DATE : 29 juillet 2016

OBJET : **Modification du décret numéro 843-2015  
du 30 septembre 2015 concernant la soustraction du  
projet de remplacement de la conduite d'aqueduc  
sous la rivière Chaudière sur le territoire de la ville de  
Lévis de la procédure d'évaluation et d'examen des  
impacts sur l'environnement et la délivrance d'un  
certificat d'autorisation à la Ville de Lévis  
(Dossier 3216-02-050)**

Figure 1 : Localisation des phases

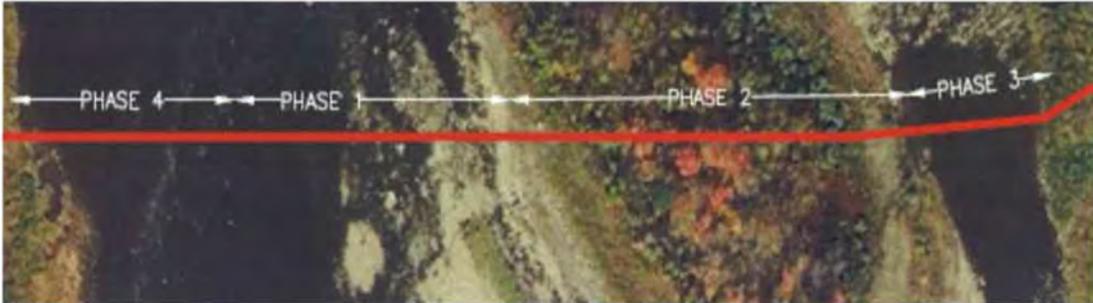
Les travaux consistaient initialement à mettre en place des batardeaux pour permettre de creuser une tranchée en conditions sèches et ainsi installer la nouvelle conduite d'aqueduc, d'un diamètre de 600 mm. Les travaux ont été divisés en quatre phases (figure 1).

Dans le décret d'origine, l'initiateur s'était engagé à démobiliser l'ensemble des batardeaux des phases 1 et 3 avant d'entamer la phase 4. Seule la section de bout des batardeaux amont et aval de la phase 1 peut rester en place. L'initiateur s'était également engagé à ce que la largeur maximale d'intervention dans le cours d'eau soit de 15 mètres, ce qui inclut la tranchée et les batardeaux qui seront placés de part et d'autre de la tranchée.

Les travaux sont actuellement en cours. En date du 29 juillet 2016, les batardeaux des phases 1, 2 et 3 sont construits. La réalisation de la phase 4 est prévue pour le mois d'août 2016.
